OGGETTO: [ID: 8105] [V00922] Procedura di Valutazione di Impatto Ambientale ai sensi dell'art. 23 del D.Lgs. 152/2006 relativa al progetto di un impianto agrovoltaiico, denominato "Treia Fiorini", di potenza pari a 16,95 MW, comprensivo delle opere di connessione alla RTN, da realizzare nel Comune di Treia (MC), in località Contrada Camporota. Proponente: Stern PV 4 Srl.

Comunicazione di avvenuta trasmissione della documentazione integrativa

Figura 2. Nuova sezione strutturale con altezza minima a 80 cm

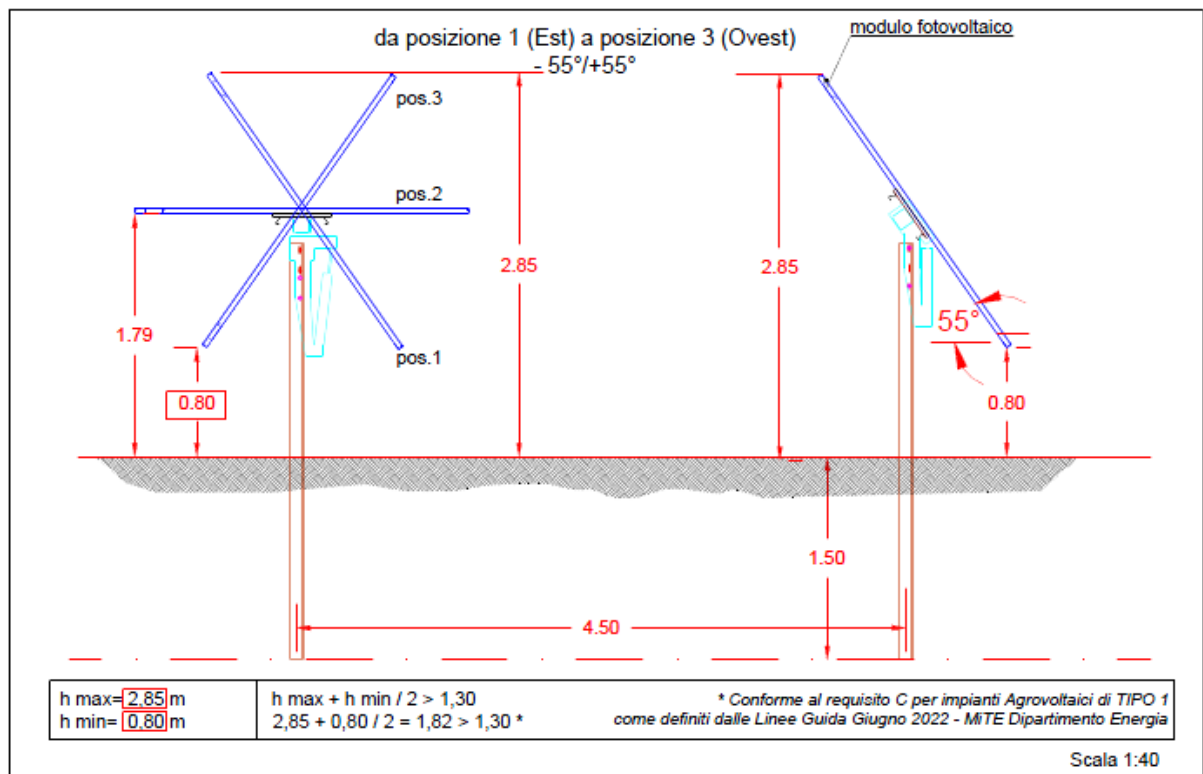
Relativamente al soddisfacimento dei requisiti di cui alle Linee Guida in materia di Impianti Agrivoltaici pubblicate sul sito del MiTE il 27/06/2022, l'elaborato R35 mostra un lieve innalzamento delle strutture di sostegno dei moduli fotovoltaici che non risulta però idoneo e sufficiente per le attività agricole previste sul terreno sottostante, in particolare per l'attività di pascolo di pecore della razza Sopravissana alle quali non viene consentito il passaggio con continuità, essendo l'altezza dei capi superiore all'altezza minima dei moduli fotovoltaici.

In primo luogo, si vuole evidenziare come il tema delle Linee Guida in materia di Impianti Agrivoltaici, sia stato già ampiamente indagato in fase di precedente integrazione. A tal proposito, il Comune segnala che l'innalzamento delle strutture apportato in fase di prima integrazione, non sia tuttavia sufficiente a garantire il passaggio del gregge al di sotto dei moduli fotovoltaici. Partendo dal presupposto che le strutture porta moduli sono dei tracker monoassiali, bisognerebbe considerare che i moduli sono in continuo movimento durante il giorno e che alla loro massima inclinazione (posizione occupata per un lasso di tempo infinitesimo durante il giorno), lasciano libera un'altezza dal suolo di circa 67 cm. Considerando che la pecora Sopravissana ha un'altezza media di 65 cm, è evidente che il gregge sarà quasi sempre in grado di passare al di sotto dei moduli stessi e di porsi al riparo al di sotto delle strutture. Più precisamente, il libero movimento dei capi potrebbe essere limitato solo nelle prime ore dell'alba (posizione est) o subito prima del tramonto (posizione ovest). Nonostante queste siano ore in cui l'attività degli ovini è minima, si fanno proprie le osservazioni del Comune di Treia **attuando un aggiornamento progettuale che prevede innalzamento delle strutture di 13 cm, così da portare l'altezza minima a 80 cm.** Si rimanda quindi al documento integrativo: **E13_ElaboratoGrafico_13-Particolari struttura di sostegno moduli-agg1**, in cui si evince la nuova sezione delle strutture tracker.

Considerando i dati biometrici della razza Sopravissana, risulta semplice verificare che 80 cm è un'altezza sufficiente al passaggio per i capi di qualsiasi sesso o età.

Figura 3. Suddivisione dell'area di impianto in bacini idrografici

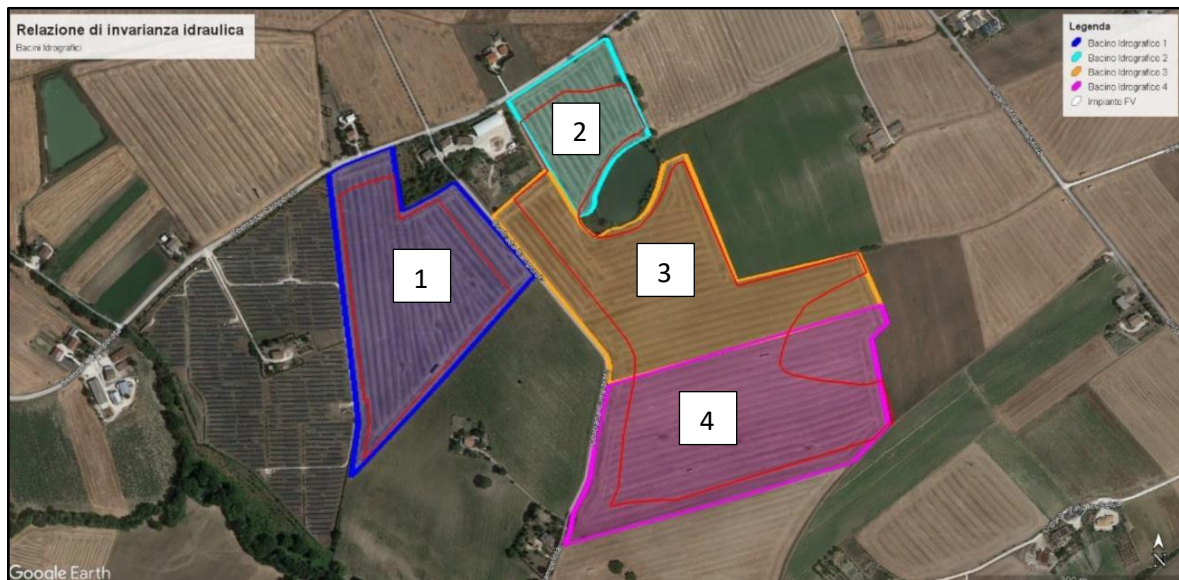
La verifica dell'invarianza idraulica prodotta non risulta esaustiva in quanto tratta solo l'area di progetto della Stazione Utente trascurando tutta l'area che sarà occupata dall'impianto.

Accogliendo la sollecitazione del Comune si è posto rimedio alla lacuna progettuale integrando lo studio di invarianza idraulica già realizzata per la sottostazione elettrica (**R26_CompatibilitàIdraulica_26**), con lo Studio di invarianza idraulica sull'area dell'impianto agrivoltaico (**R36_CompatibilitàIdraulicaImpianto_36**). Si rimanda pertanto ai seguenti elaborati scritto grafici: **R36_CompatibilitàIdraulicaImpianto_36** e **E39_TrinceeDrenanti su CTR_39**. In particolare, l'area di progetto è stata suddivisa in 4 bacini idrografici come da immagine sottostante.

Per il dimensionamento delle trincee drenanti, si è sfruttata l'equazione di continuità, considerando le portate in arrivo ai vari bacini e contestualmente la capacità di infiltrazione del terreno dell'area di progetto. In questo modo si sono ottenute 3 tipologie differenti di trincee:

1. Trincea bacino 1 -> 2 x 1,3 x 3,40 m
2. Trincea bacino 3 -> 1,5 x 1,30 x 385 m
3. Trincea bacino 4 -> 2 x 1,3 x 411 m

Il bacino idrografico 2, invece, scarica direttamente in una vasca di raccolta acque già esistente.
